Bauvorhaben:
Neubau einer 2-Feld-Sporthalle an der Volksschule Süd
 Krankenhausstraße 45, 83646 Bad Tölz

Konzept Linienplan

Planinhalt: Grundriss		Projektnummer: SPH_Bad Tölz
Maßstab: 1:50	Datum: 17.04.2015	Plannummer: 05
		b

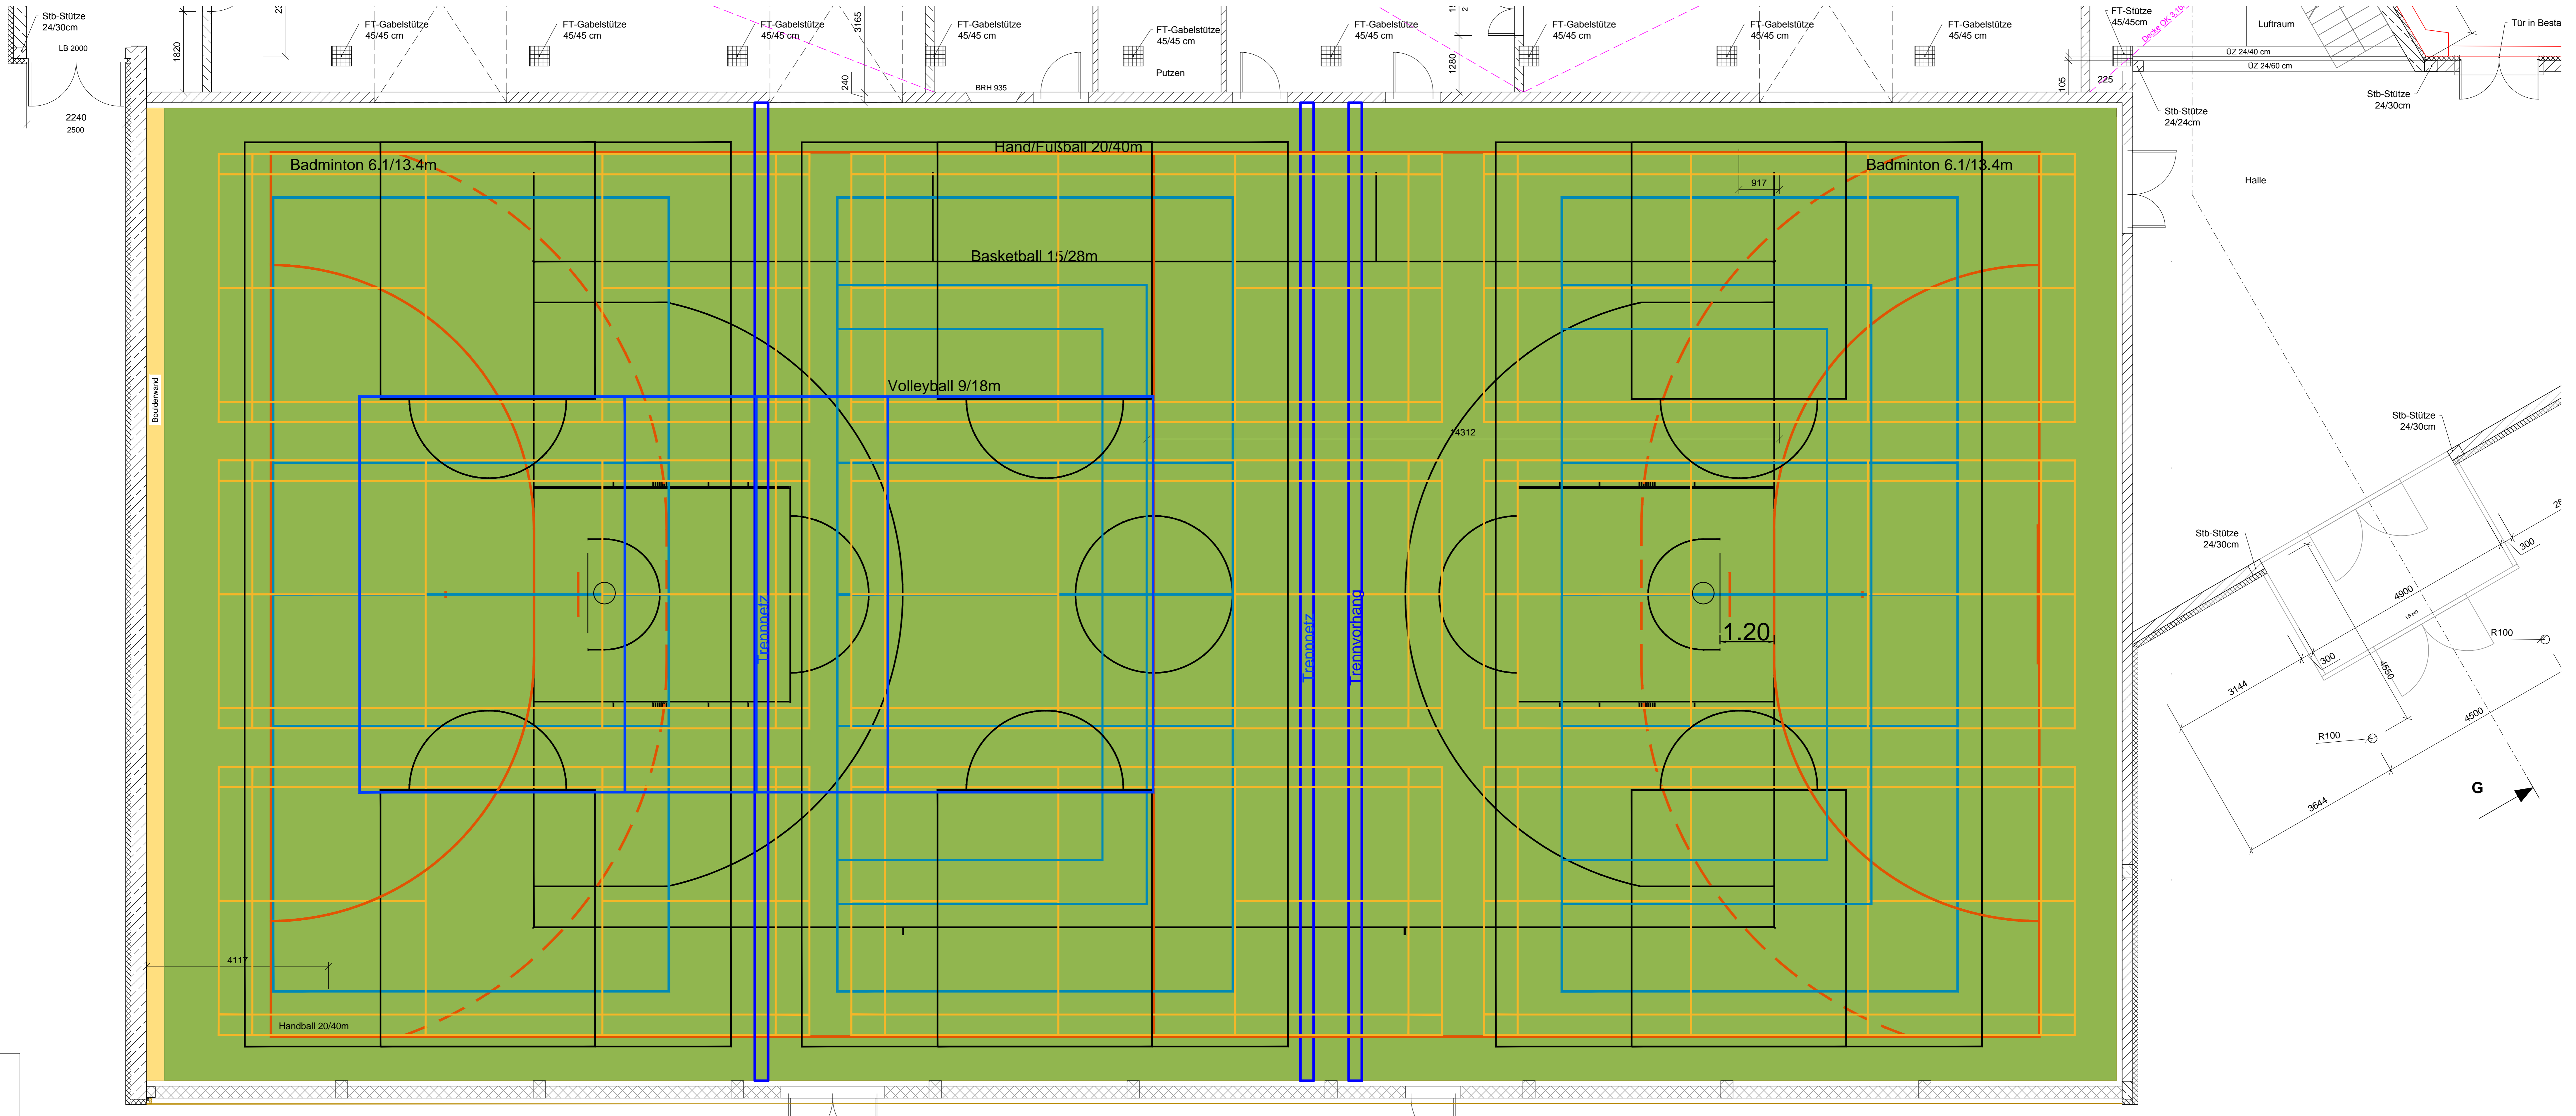
Mindestabstände (1,30m) an Stirnseiten der Badmintonfelder können nicht eingehalten werden. (0,95 m)
